# Accesibilidad Cognitiva:

## centro de formación de ASISPA

**Entidad validadora:** Fundación ADEMO

**Fecha:** Febrero 2017

### EDIFICIO LOCALIZACIÓN INTERIOR

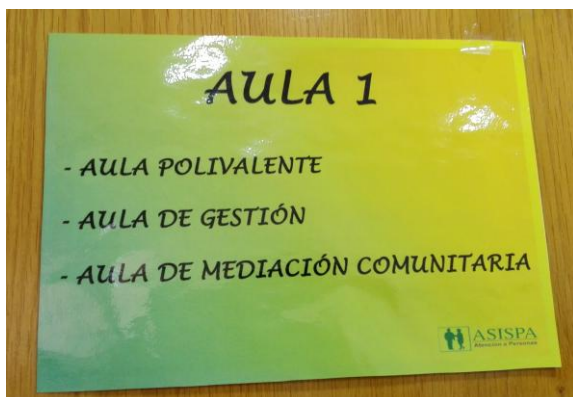
- Directorio de plantas y departamentos, los nombres que se le asignan a las aulas no coinciden con los que pone en el directorio

- En los carteles que señalizan las aulas, el tipo de letra no era la recomendada en cuestión de accesibilidad. Además los carteles usaban un cambio de color (verde-amarillo), que puede distorsionar la percepción

**ACTUACIÓN:** sustituimos los números de las aulas por los que realmente corresponden

**ACTUACIÓN:** sustituimos la letra existente por la letra tipo ARIAL. Elegimos un fondo blanco para los carteles, con letra negra que ayuda a su percepción por el buen contraste

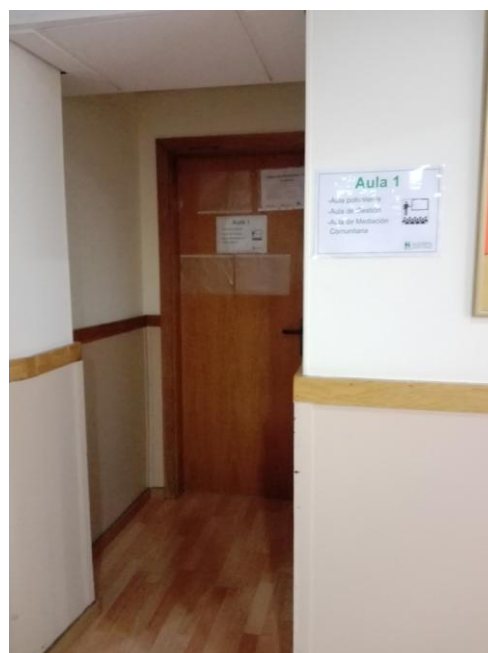
- El cartel de aula 1 estaba situado en la puerta, y esta no se encuentra a simple vista

**ACTUACIÓN:** Colocamos un cartel en el lateral derecho del vano queda acceso a la puerta del aula 1, y uno en la propia puerta del aula

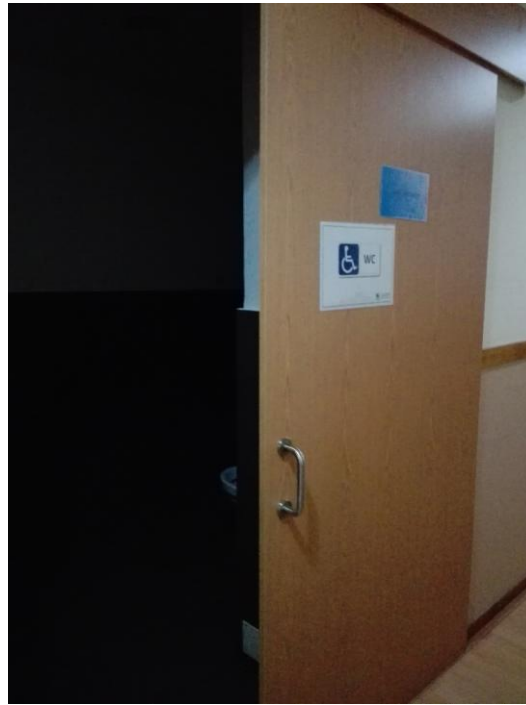
- Para localizar el aula 2, accediendo desde el pasillo que viene de las aulas 1 y 3, faltaba un cartel indicando dónde está, ya que a simple vista no se ve la puerta, y el pasillo permite varias opciones de desplazamiento

- En los carteles que indican acceso a formación y acceso a teleasistencia, no existía señalización direccional. Y tampoco el cartel de aseo accesible

**ACTUACIÓN:** añadimos un cartel en el pasillo con la información sobre el aula 2, incluyendo en el mismo una flecha direccional

**ACTUACIÓN:** cambiamos el tipo de cartel, para dar uniformidad a la señalética actual del centro de formación, e incorporamos flechas direccionales para facilitar la localización de espacios.
